**OFICIO N° 250-2021-ANA-DCERH**

Asunto : Información Complementaria al Plan de Rehabilitación del Sitio Impactado S0114 por Actividades de Hidrocarburos de la Cuenca del Río Corrientes

### INFORME TÉCNICO N° 366-2021-ANA-DCERH

**ASUNTO** : Información Complementaria al Plan de Rehabilitación del Sitio Impactado S0114 por Actividades de Hidrocarburos de la Cuenca del Río Corrientes, presentada por la Dirección General de Asuntos Ambientales de Hidrocarburos (DGAAH) del Ministerio de Energía y Minas (MEM)

Figura 2: mapa de cuencas del sitio impactado S0114 (sitio 14)

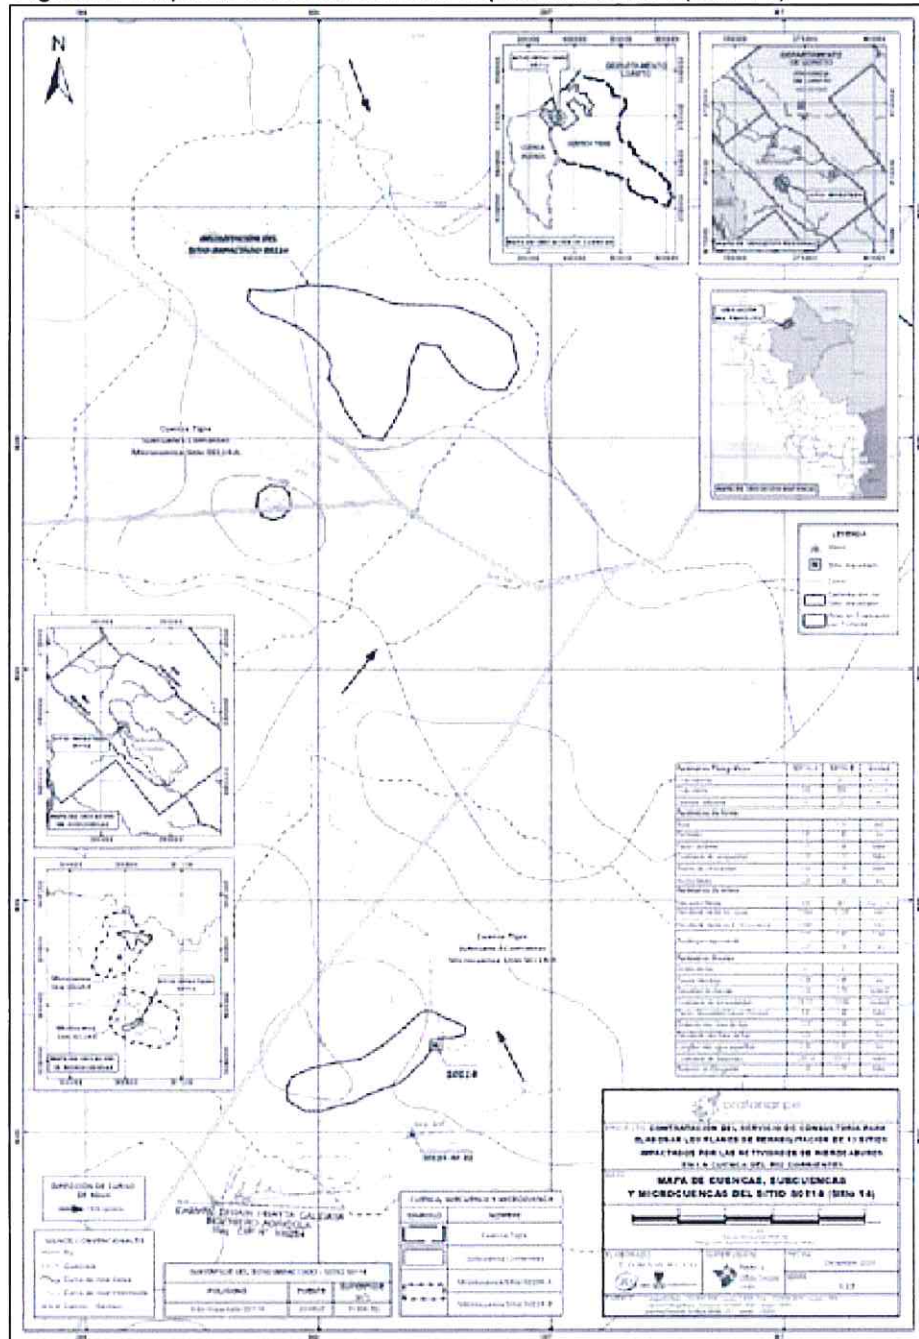
- b) Presentar un cuadro con el inventario de cuerpos de agua principales y secundarios presentes en el área de estudio (quebradas, lagunas, afloramientos, etc.), indicando datos de caudales, área (para las lagunas), régimen (permanente, intermitente, seco). Asimismo, deberá presentar un plano hidrográfico del área del proyecto (coordenadas UTM, datum WGS 84 y zona correspondiente), donde se visualice el área de las unidades hidrográficas donde se emplaza el sitio S0114, así como todos los cuerpos de agua de acuerdo con el inventario correspondiente y presentar los archivos shape con la delimitación de cada cuerpo de agua identificado

Al respecto, debe revisar la observación 2b, respecto a las diferencias mostradas en los mapas y figuras en relación a los cuerpos de agua.
